工程名称：
海翼·文璟院

子项名称：
2#、5#楼

图 名：
5#楼更改图

工程编号	W2020017
图 别	建 施
图 号	5A02
日 期	2020.04

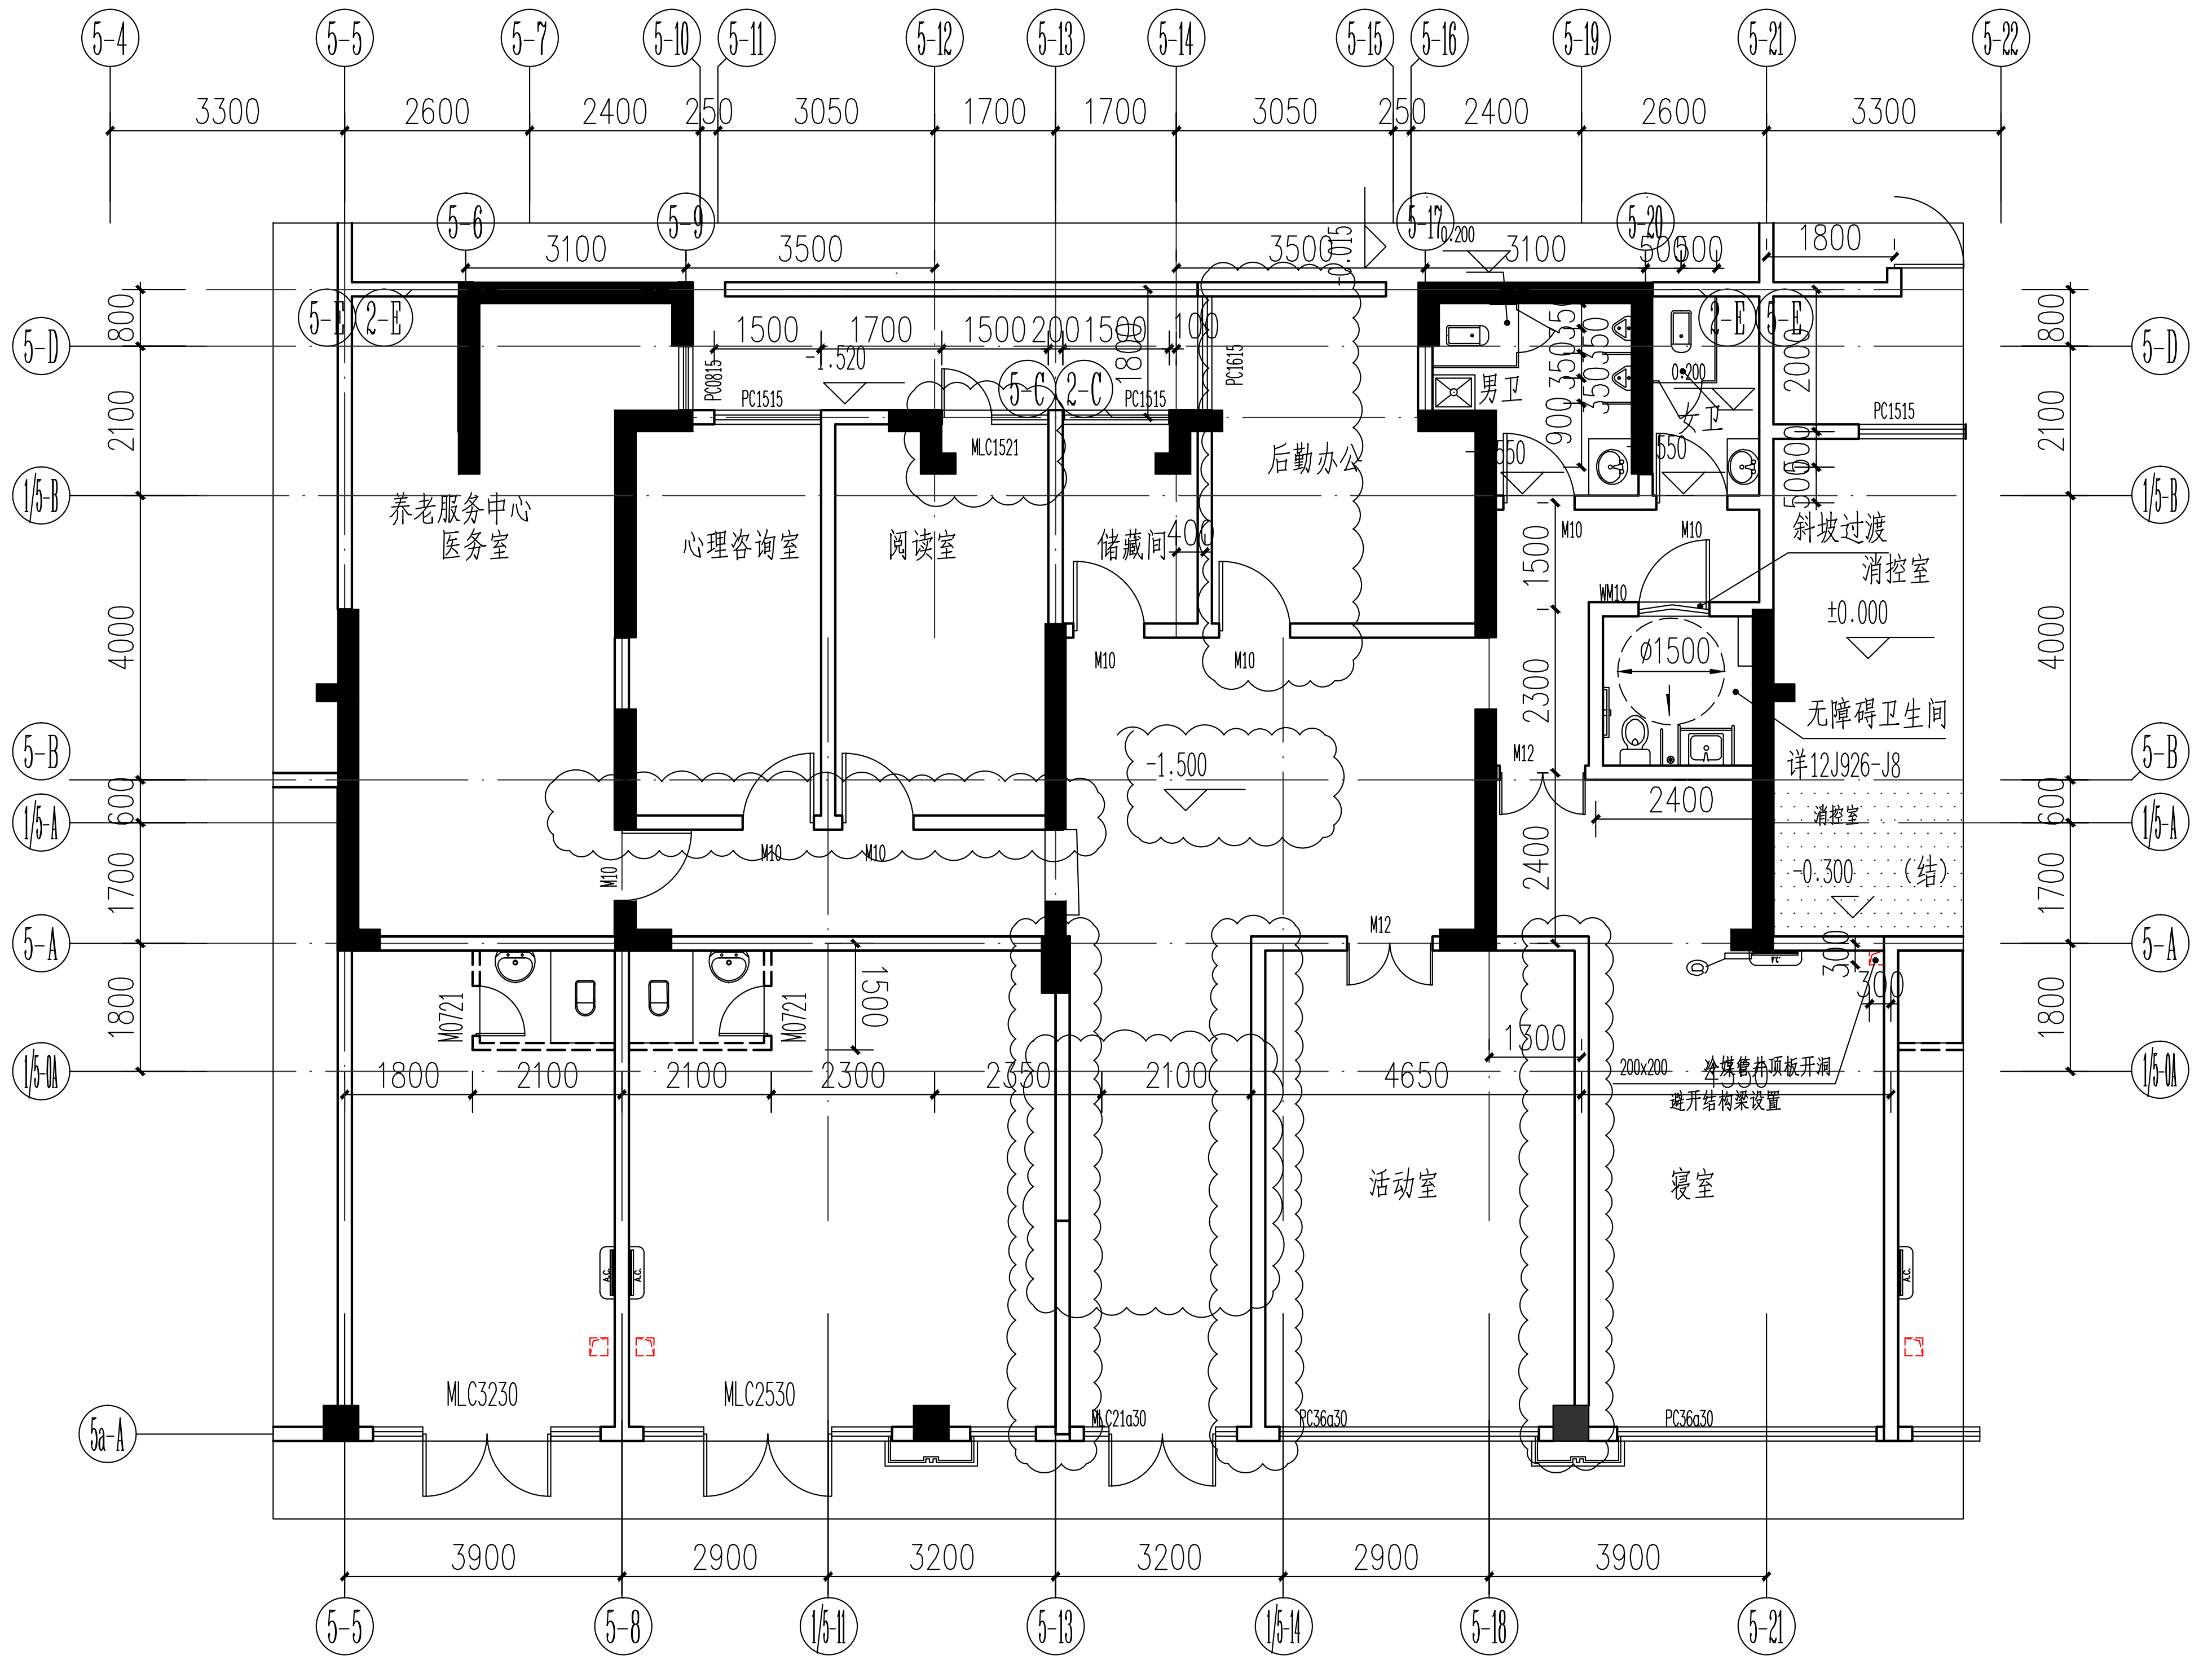
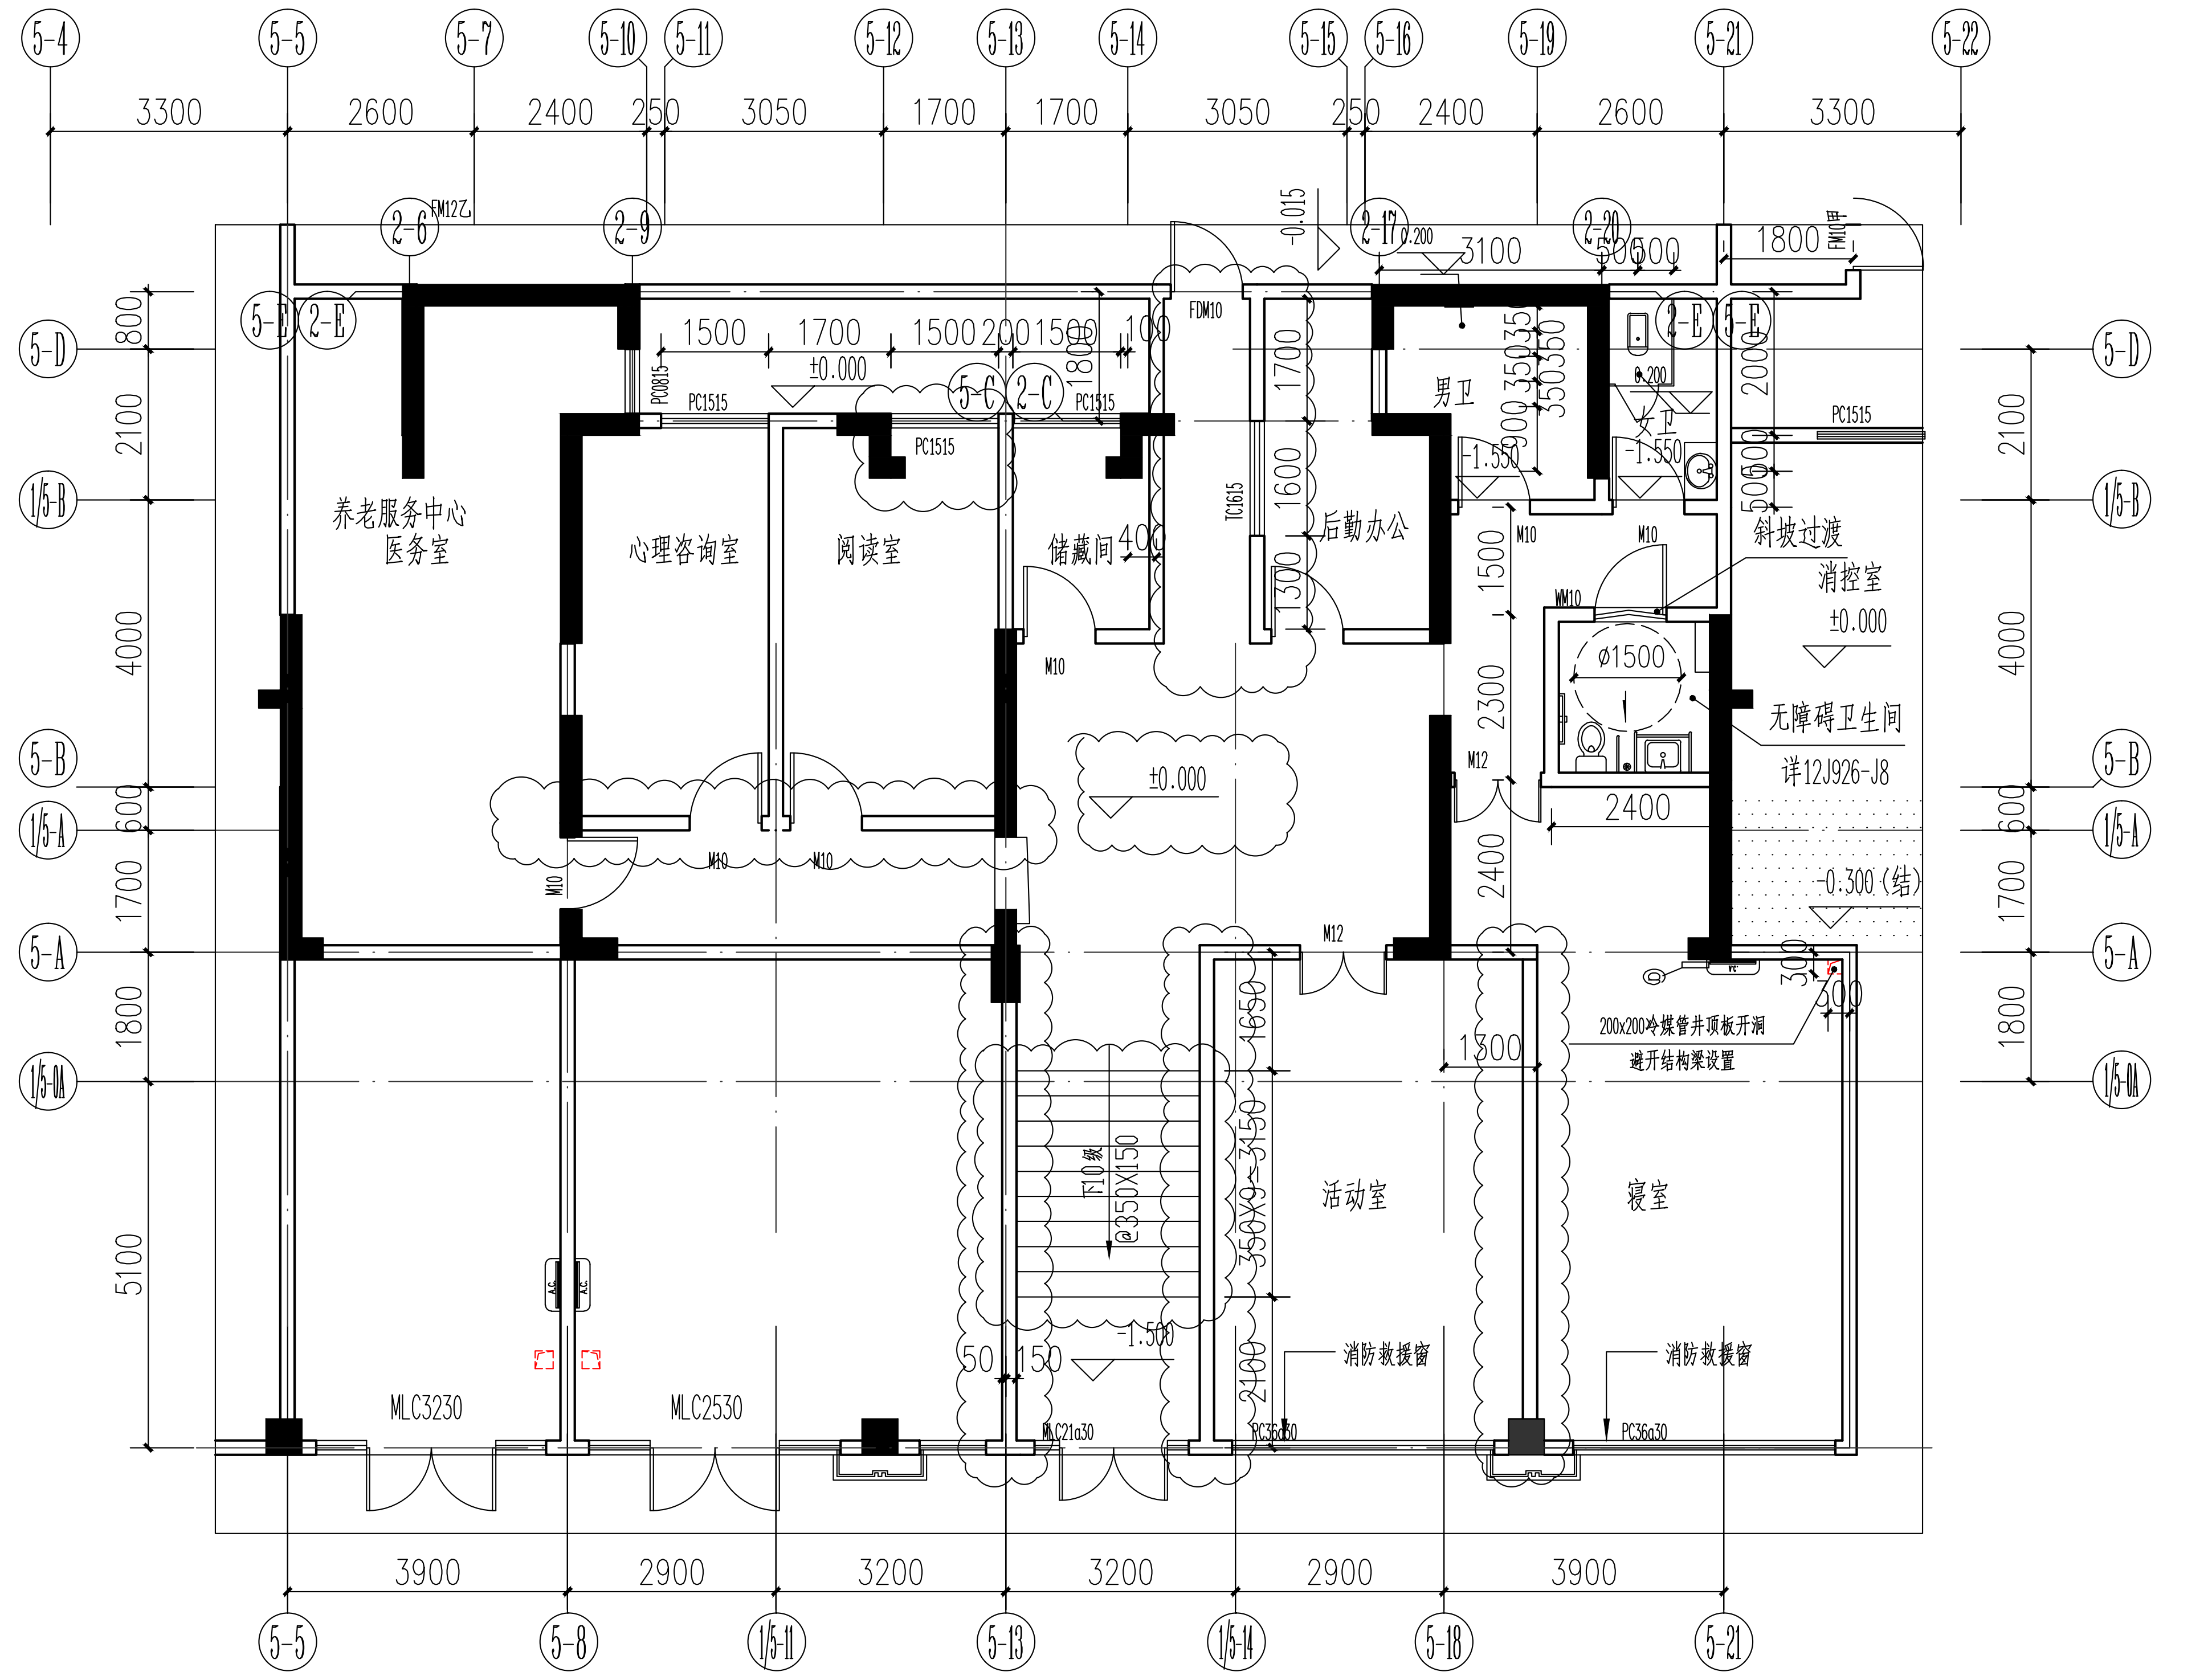
1、一层13轴5a－A～5－A轴墙体往1轴移动0.05m; 1/5－14轴交5a－A～5－A轴墙体往1轴移动0.05m; 19轴交5a－A～5－A轴墙体往1轴移动0.1m;

2、13～1/14轴交1/0A处增加10级踏步，踏步顶标高±0.00；

3、8～13轴交1/A轴往处墙体往B轴方向移动0.1m;

4、12～13轴交C轴MLC1521调整为PC1515;

5、14～15轴交B～C轴处增加墙体及TC1615,14～15轴交C轴处局部墙体调整为FDM10。
